PROJET D'AVIS DU SEPAL SUR LE PROJET DE MODIFICATION N°1 DU PLU DE ST PIERRE DE CHANDIEU

La commune de Saint Pierre de Chandieu sollicite l'avis du Sepal sur le projet de modification n°1 du PLU portant sur :

Avant modification n° 1

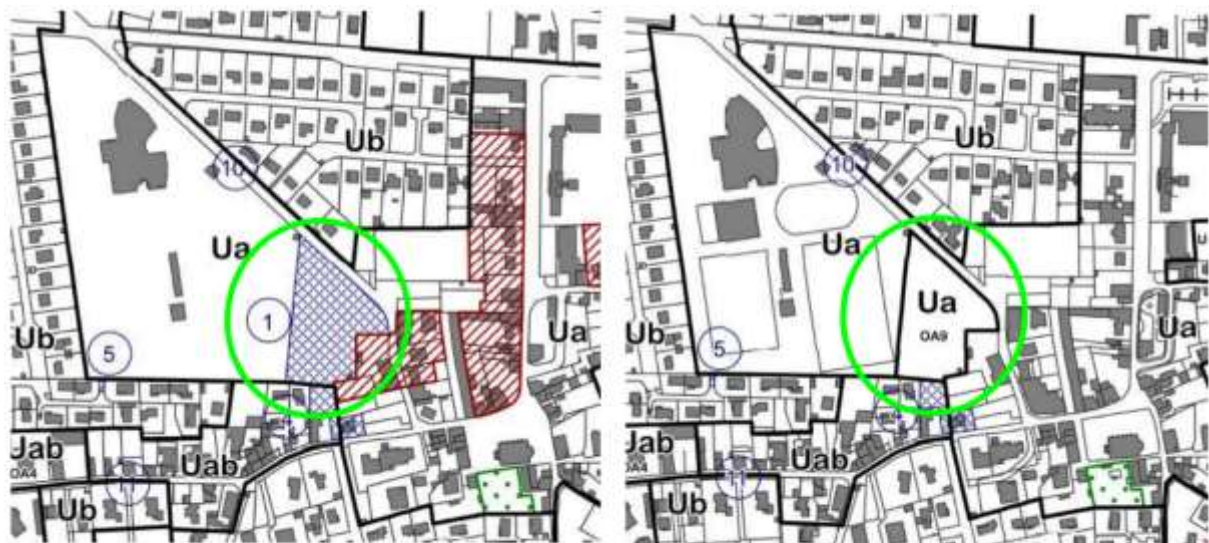
Cette zone Ue existe déjà dans le PLU approuvé en 2019. Elle se situe en dehors du territoire urbain du Scot en vigueur qui « *autorise, en fonction des conditions locales, les constructions et les aménagements nécessaires aux fonctions environnementales, productives (agricoles ou sylvicoles), de loisirs et de découverte compatibles avec la vocation et la fragilité des espaces localisés au sein de l'armature verte* ». Si l'hébergement hôtelier n'est pas explicitement cité, le projet de Scot en révision arrêté le 14 mars dernier permet, en dehors de l'enveloppe urbanisable, « *la réalisation de nouvelles constructions dans les secteurs déjà urbanisés (au sens de l'occupation effective du sol), à condition qu'elles n'élargissent pas le périmètre urbanisé, et qu'elles ne modifient pas de manière importante la morphologie urbaine du secteur, notamment en augmentant sensiblement la densité* ».

Le projet hôtelier porté par la commune répond à ces conditions d'aménagement en prévoyant une démolition-reconstruction de la grange de grande hauteur et le réaménagement-paysagement de l'espace de stationnement. Il s'agira néanmoins de maîtriser les conditions d'insertion du projet dans son environnement urbain et paysager en ne modifiant pas substantiellement la morphologie urbaine du secteur et en conservant les boisements existant au sud-est de la parcelle, afin de préserver une lisière arborée entre le projet et les espaces naturels et agricoles attenants.

Avant modification n° 1

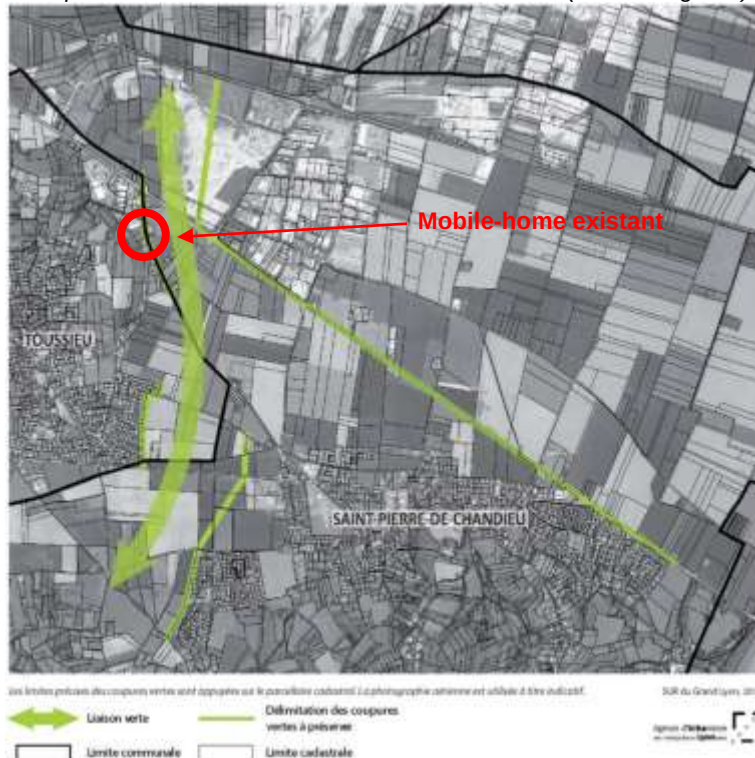
Ce STECAL se situe dans la coupure verte « St Pierre de Chandieu Toussieu » du Scot en vigueur, reconduite dans le projet révisé, mais le positionnement et la nature de la construction projetée, en remplacement d'une construction existante n'affectera, pas le paysage et la biodiversité locale. Il s'agirait toutefois de réduire le périmètre du STECAL pour qu'il corresponde plus fidèlement au positionnement et au dimensionnement du bâtiment actuel.
